**AVIS RELATIF À LA PROTECTION
CONTRE LES EVENTUELS EFFETS NOCIFS ET NUISANCES
PROVOQUÉS PAR LES RAYONNEMENTS NON IONISANTS
GÉNÉRÉS PAR DES ANTENNES ÉMETTRICES STATIONNAIRES**

Commune : DURBUY - Exploitant : PROXIMUS

Référence exploitant : 86BOM_00

Rapport n° 343 / 2025

Figure 1 : Vue en plan des lieux de séjour et des points de contrôle

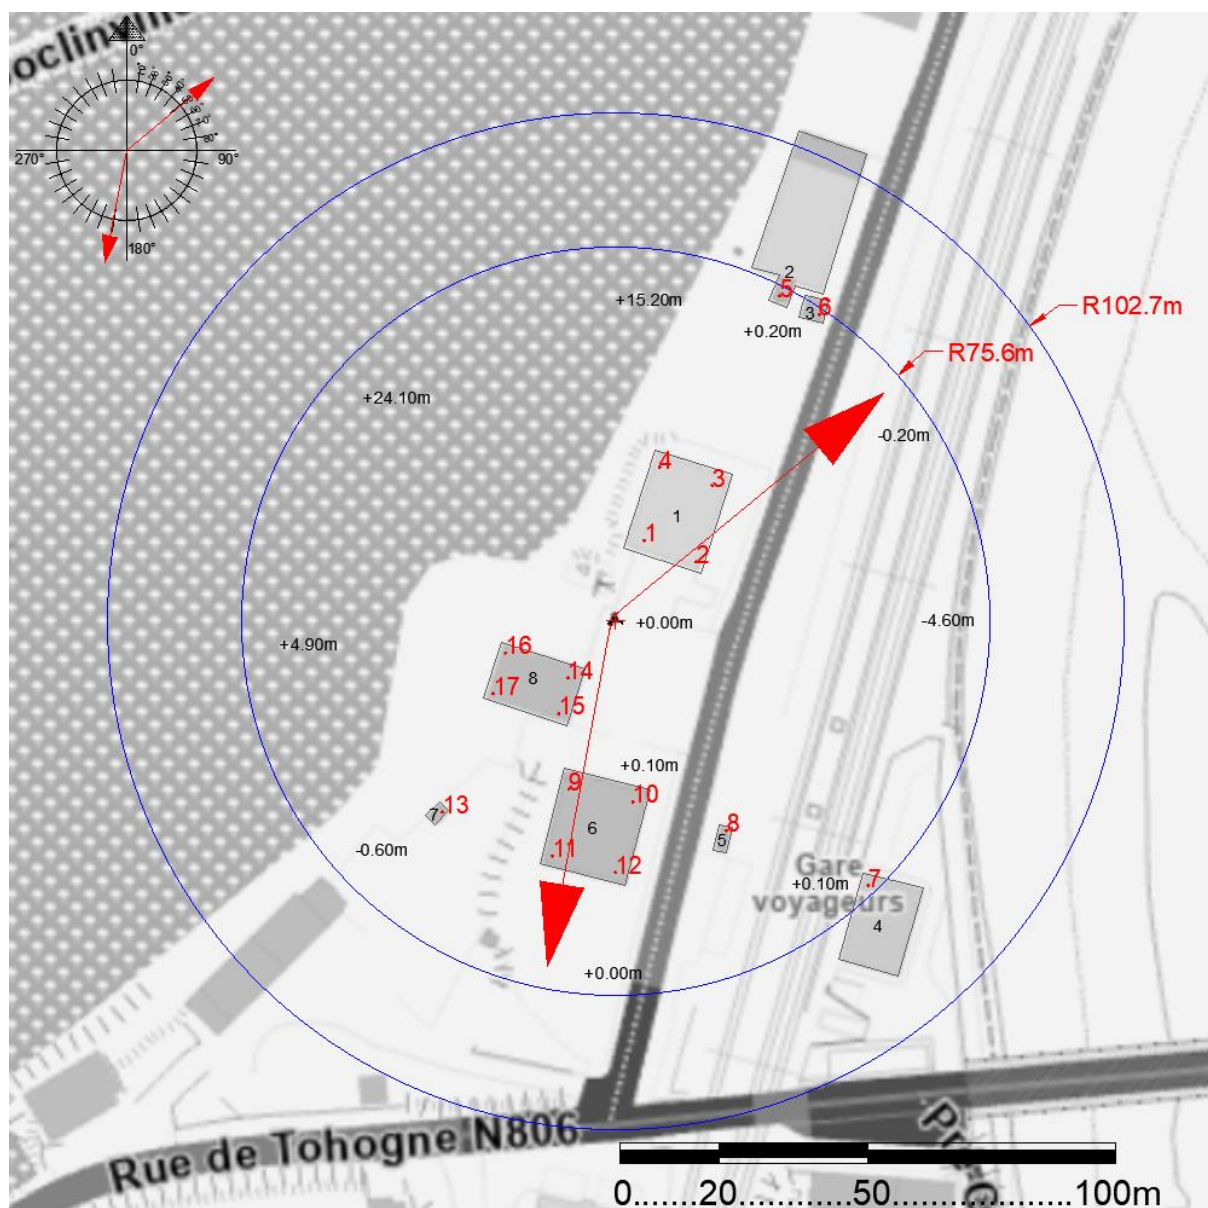
Les fréquences d'émission, la puissance rayonnée par chacune des antennes et leur gain permettent de déterminer le rayon de la zone à analyser. Tout dépassement de la limite par installation est exclu en dehors de cette zone. Le tableau 2 reprend les 35 LS² pour lesquels l'indice d'exposition est le plus élevé. Les différentes colonnes indiquent :

- le numéro du point de contrôle repris sur un des plans de la figure 1;
- le numéro du LS dans lequel se trouve le point de contrôle de la 1^{ère} colonne ;
- l'atténuation d'obstacle prise en compte pour le calcul de l'indice d'exposition dans le LS ;
- le résultat du calcul de l'indice d'exposition.

N° point de contrôle	LS	Atténuation (dB)	Indice d'exposition relatif à la limite par installation IE_i
11	6	3,0	0,030
12	6	3,0	0,028
10	6	3,0	0,027
9	6	3,0	0,027
2	1	3,0	0,026
3	1	3,0	0,025
5	2	3,0	0,022
15	8	3,0	0,020
6	3	3,0	0,019
4	1	3,0	0,015
13	7	3,0	0,015
8	5	3,0	0,013
1	1	3,0	0,011
17	8	3,0	0,008
14	8	3,0	0,006
7	4	3,0	0,005
16	8	3,0	0,003

En ce qui concerne les antennes de l'installation mentionnées dans le tableau 1, la distance maximale à laquelle la limite pourrait être atteinte, à l'extérieur, est égale à 86,0 m. S'il n'y a pas de LS à une distance inférieure, les antennes respectent forcément la limite d'immission.

Dans le cas des LS situés à l'intérieur des bâtiments, une atténuation d'obstacle est prise en compte et il en résulte que la distance maximale à laquelle la limite pourrait être atteinte se réduit à 60,9 m.

Figure 2 : Vue en plan des installations d'antennes dans un rayon de 300 mètres autour de l'installation faisant l'objet de la demande d'avis

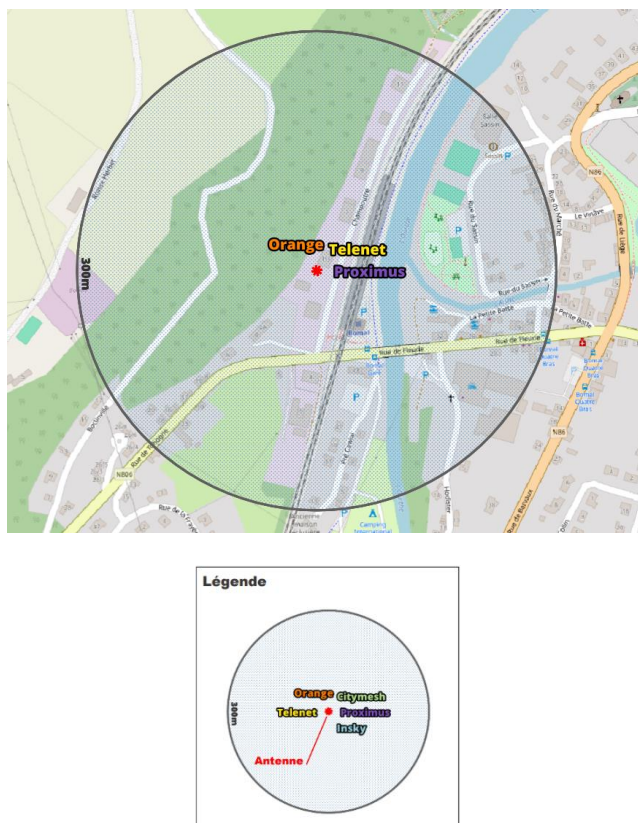
Le plan en projection verticale de la figure 2 indique la localisation des installations d'antennes émettrices stationnaires visées par le décret et situées dans un rayon de 300 mètres autour de l'installation référencée dans le paragraphe 2 et localisée au centre du cercle. Les données de localisation de ces antennes et les avis correspondant sont accessibles via le cadastre en ligne des antennes émettrices stationnaires⁸. Les installations prises en compte dans l'évaluation du respect de la limite cumulative sont les installations d'antennes émettrices déclarées en service par l'exploitant à la date du présent avis, à l'exception de l'installation référencée dans le paragraphe 2 et éventuellement d'autres installations ayant fait l'objet d'une demande d'avis à la même date et qui sont situées à l'intérieur de la zone de 300 mètres de rayon.

- il y a au plus 4 installations d'antennes émettrices stationnaires présentes dans la zone d'évaluation de 300 mètres de rayon représentée dans la figure 2, y inclus l'installation référencée dans le paragraphe 2 : la limite cumulative définie à l'article 4, §2 du décret est nécessairement respectée dans les lieux de séjour à l'intérieur de la zone d'évaluation de 300 mètres de rayon ;

- c) dans tous les autres cas, il a été vérifié que la limite cumulative définie à l'article 4, §2 du décret n'est pas dépassée dans les lieux de séjour sur base du nombre d'installations localisées dans la zone d'évaluation de 300 mètres de rayon représentée dans la figure 2, de leur localisation ainsi que des données inscrites dans la figure 1 et au paragraphe 4 du présent avis et dans les avis attestant le respect de la limite par installation ou de la limite abrogée de 3 V/m relatifs aux autres installations reprises dans la figure 2.

Compte tenu des considérations ci-dessus, il apparaît que l'intensité du rayonnement électromagnétique généré, dans les lieux de séjour situés dans un rayon de 300 mètres autour de l'installation référencée dans le paragraphe 2, par l'ensemble des antennes émettrices stationnaires de l'ensemble des exploitants du même site d'antennes émettrices stationnaires respecte la limite fixée à l'article 4, § 2 du décret.
